**Рабочая группа по вопросам освещения
и световой сигнализации**

Предложение по дополнению 7 к поправкам серии 01 к Правилам № 112 (фары, испускающие асимметричный луч ближнего света)

Представлено экспертом от Польши*

Рис. 2

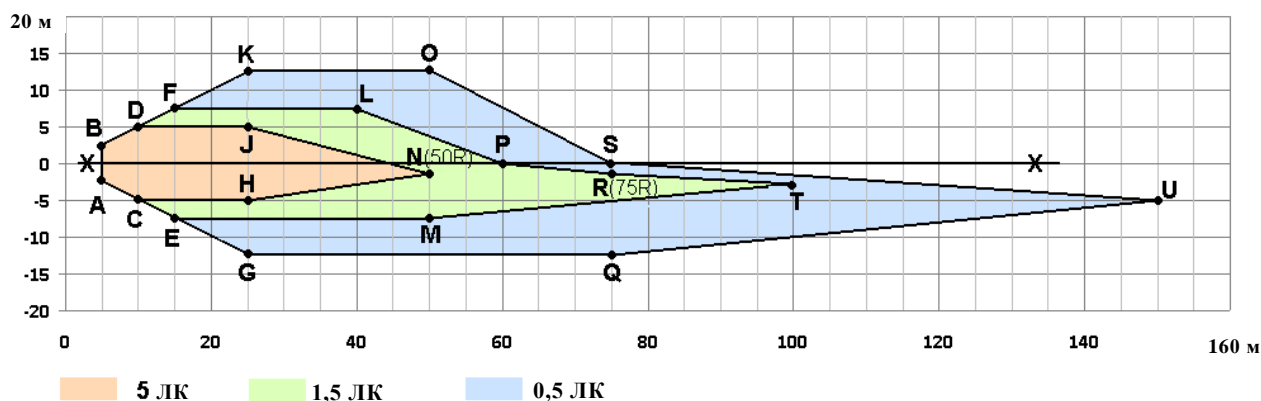
Добавить новый пункт 6.2.4.2 следующего содержания:

«6.2.4.2 Луч ближнего света класса **В1** должен иметь значения силы света, указанные ниже:

В случае правостороннего движения значения силы света должны быть таковы, чтобы уровень освещенности, определенный в направлении, параллельном линии, соединяющей центр фары с данной точкой на поверхности дороги, был равным или выше уровней, указанных на рис. 2 и в таблице ниже.

В любой точке и зоне значение не должно превышать 50 люкс.

В случае левостороннего движения все точки и значения должны зеркально отражаться по отношению к линии X-X.
